Titre : Aménager environnement collaboratif – Projet pilote

– édifice : Édifice Louis-Charland

## **ADDENDA 02**

## ADDENDA A-02

PLAN DE RÉFÉRENCE: E-310

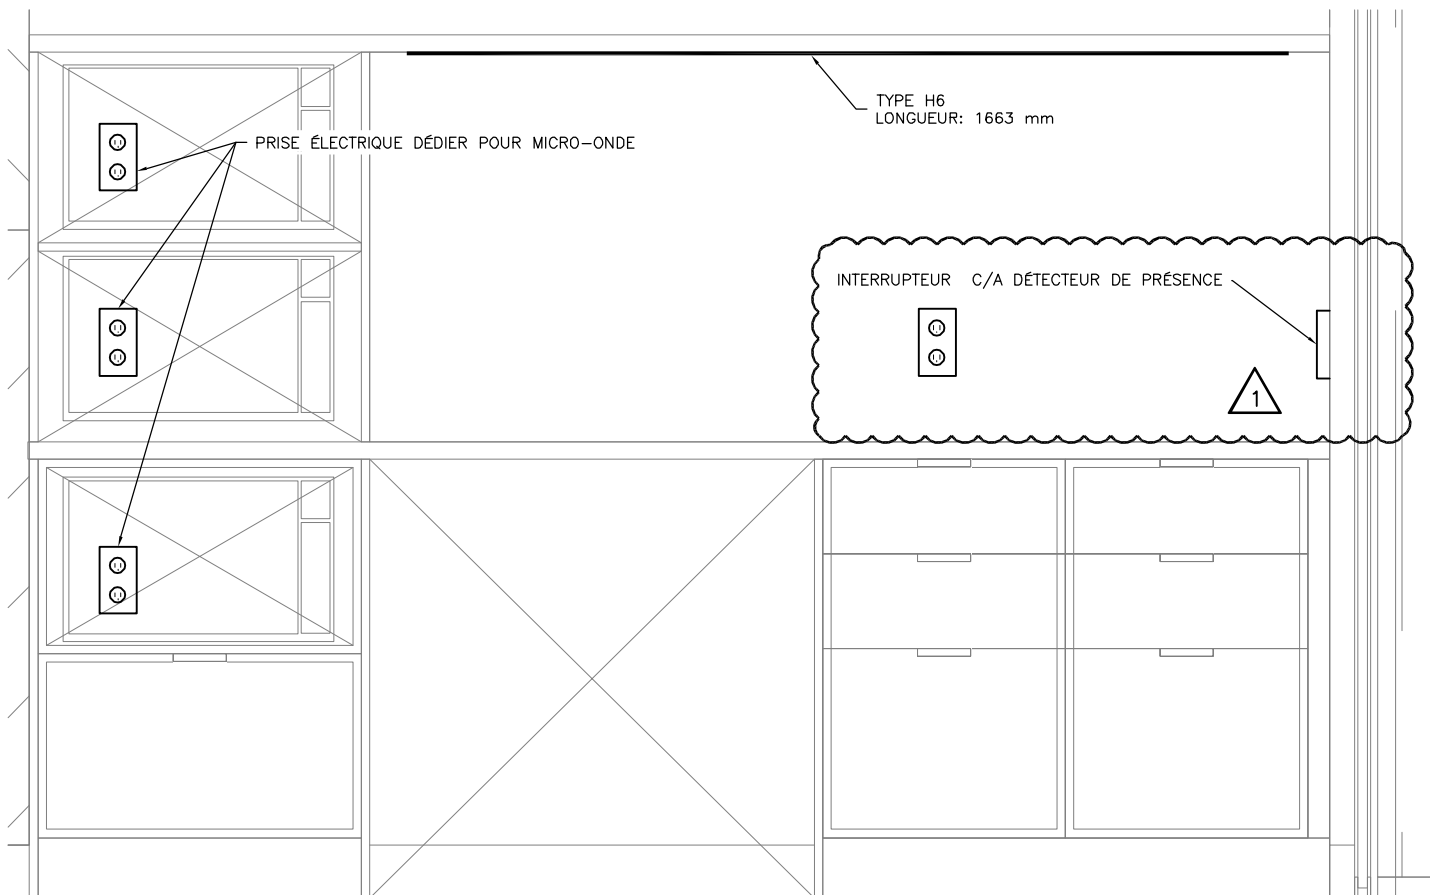
- Ajout de détail pour les systèmes de moulures encastrées, voir extraits.
- Modification de l'élévation du comptoir micro-ondes, voir extraits.

ÉLÉVATION - REPROGRAPHIE 3233

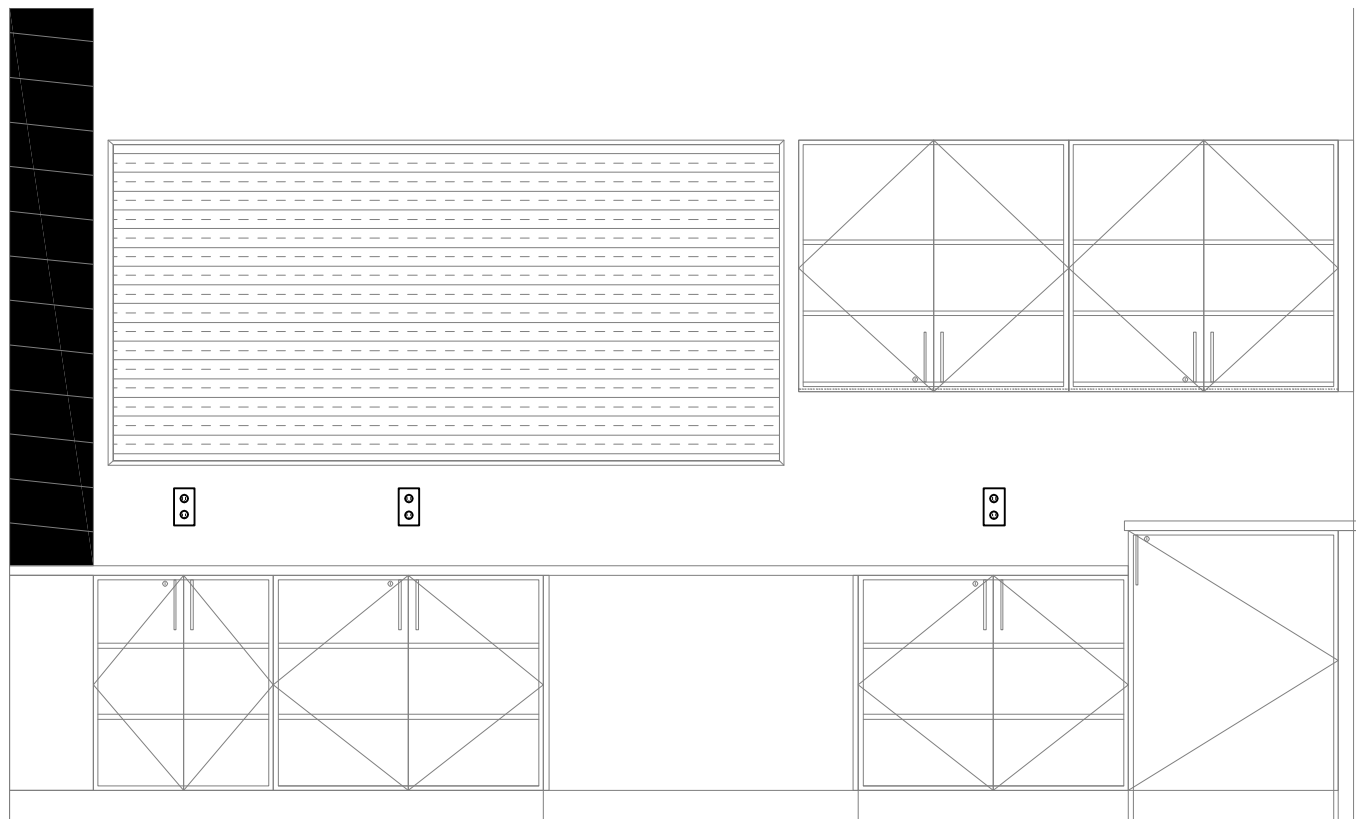
- Ajout d'élévation pour les locaux de reprographie 3233 et 9102, voir extraits.
- Modification au schéma de relais pour éclairage à 120 volts, voir extraits.
- Modification au tableau des appareils d'éclairage, voir extraits.
